Ansicht für Micro-Kompakt:  
Umbau Stern-Dreieck auf Sanftanlauf.  
(Herausgeführte Motorwicklungen)

Zustand		Änderung		Datum	29.04.20	LESA MESSTECHNIK		Projekt-Nummer		Anlage	=
				Bearb.	FC	Hegholt 59		Umbau Ster- Dreieck Kombination auf Sanftstarter		Ort	+
				Gepr.		22179 Hamburg		Zeichnungsnummer		Blatt 1	
				Norm	DIN 81346	Ers. f.				von 1	
				Name		Ers. d.

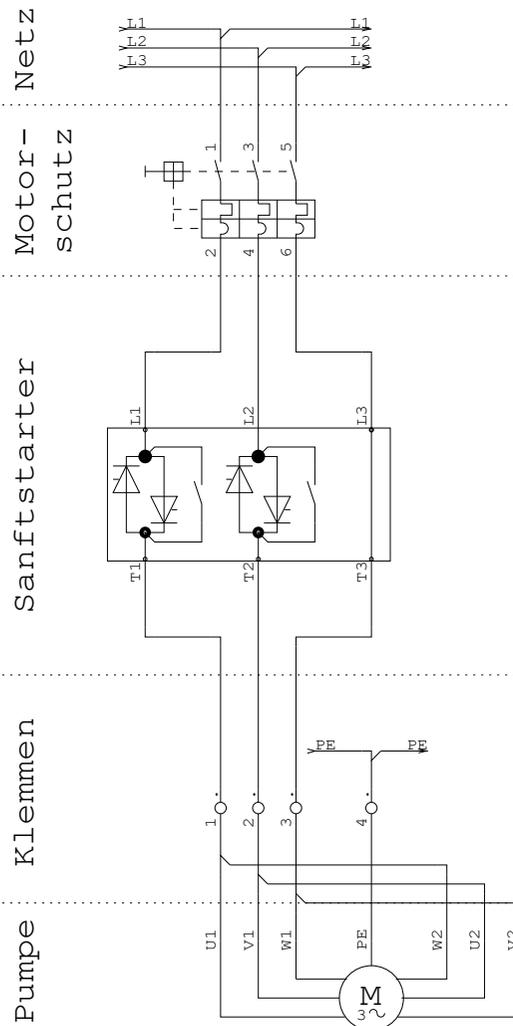
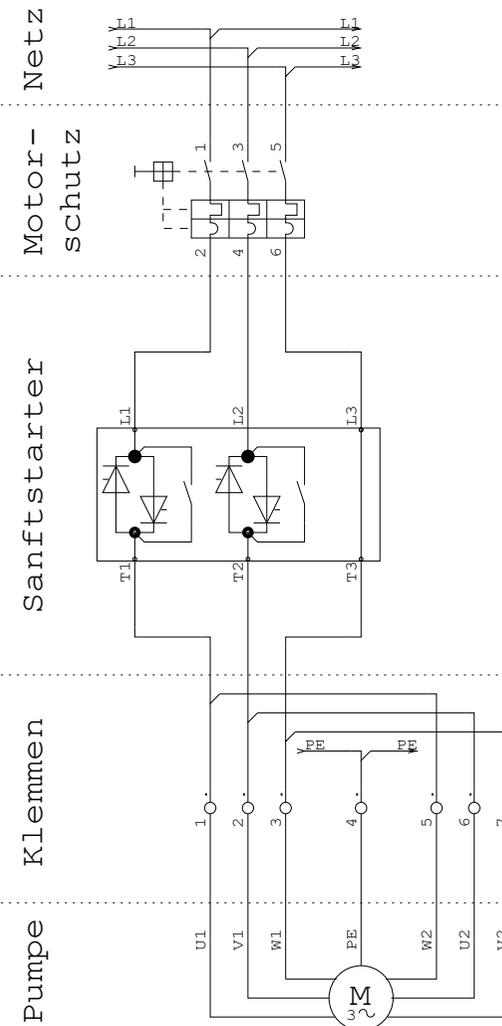
### Alt Stern-Dreieck Kombination

### Neu Sanftanlauf

Klemmen für herausgeführte Motorwicklungen.  
bitte beim Bestellen mit angeben.

Bei Umbau von Stern- Dreieck Kombinationen auf Sanftstartern sind Motoren immer im Dreieck zu verketteten!
